В ответ на Уведомление о разработке проекта свода правил Изменение № 1 к СП 14.13330.2018 "СНиП II-7-81* Строительство в сейсмических районах", Ассоциация «Байкальское региональное объединение проектировщиков» направляет замечания к СП 14.13330.2018 "СНиП II-7-81* Строительство в сейсмических районах"

1. Изменение №1 к СП 14.13330.2018 "СНиП II-7-81* Строительство в сейсмических районах" (далее - СП 14.13330.2018).
2. Пояснительная записка к первой редакции Проекта изменения к СП 14.13330.2018 "СНиП II-7-81* Строительство в сейсмических районах" (далее - Пояснительная записка).
3. Уведомление о разработке свода правил (изменения к своду правил).

Схема 1

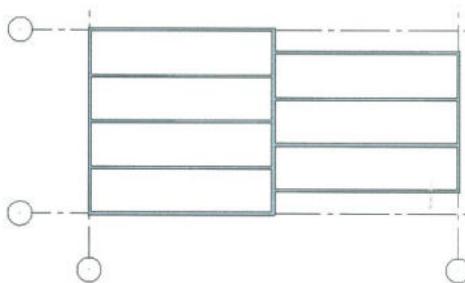
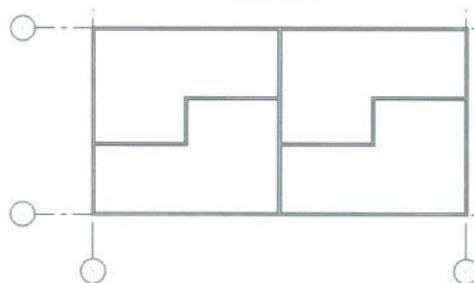
30. В п. 8.12.2. внутренние поперечные и продольные стены зданий на площадках 8 и 9 баллов должны быть без изломов в плане в пределах стены. Как понимать пределы стены? Например, является ли нарушением данного требования при расположении несущих стен согласно схеме 1 и схеме 2 ?
